Illustrierte Ersatzteilliste (IPL) – Update

530iPT5

Beschreibung der Änderung

Referenz 1

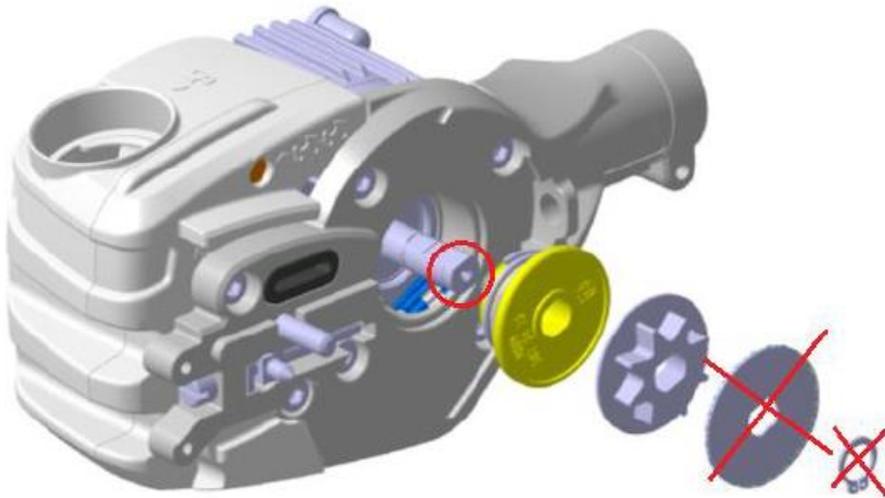
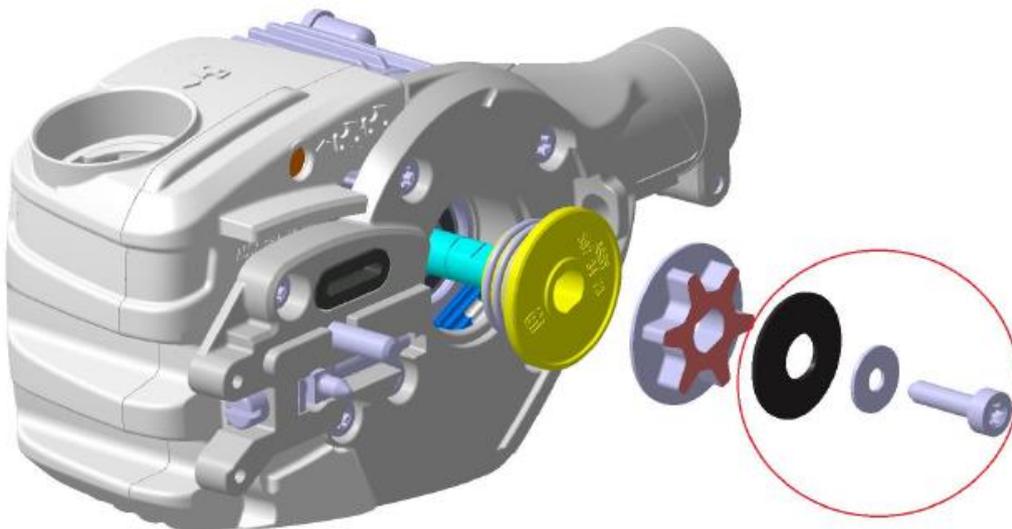
Motorbaugruppe 587 69 08-01 ersetzt durch Motorsatz 546 70 36-01 mit Motor (529 65 38-01), Tellerfeder (597 67 01-01), Scheibe (503 23 00-35) und Schraube (503 21 53-20) (siehe Referenz 1 auf Seite 2).

Motor assy is replaced with a new motor assy that has an internal threaded hole in the shaft.
The washer and circlip are replaced by a disc spring, washer and screw.
The screw must be tightened with 7-8 Nm and the spur sprocket must be held / fixed to enable that.

Referenz 2 zur IDENTIFIKATION von SCHNEIDSYSTEM 529 53 71-01.

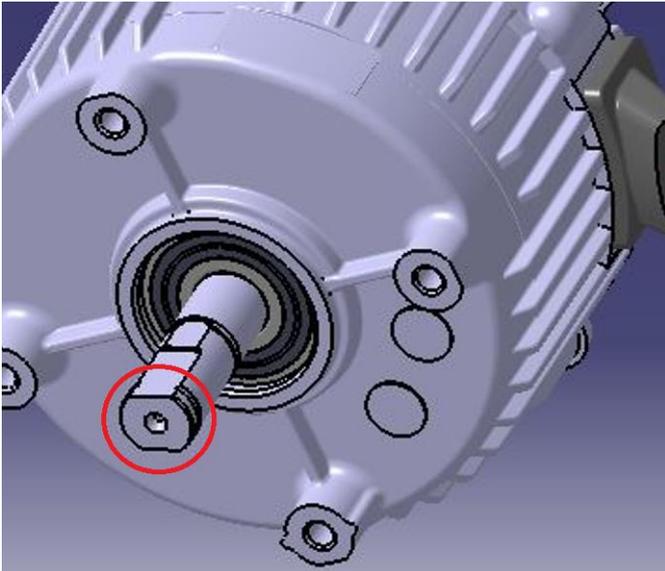
Altes SCHNEIDSYSTEM 529 53 71-01 > (Motorwelle ohne Schraubenbohrung) **NUR** kompatibel mit SICHERUNGSRING 735 31 12-00 und SCHEIBE 577 27 15-01.

Neues SCHNEIDSYSTEM 529 53 71-01 > (Motorwelle mit Schraubenbohrung, siehe unten) **NUR** kompatibel mit TELLERFEDER 597 67 01-01, SCHEIBE 503 23 00-35 und SCHRAUBE 503 21 53-20:
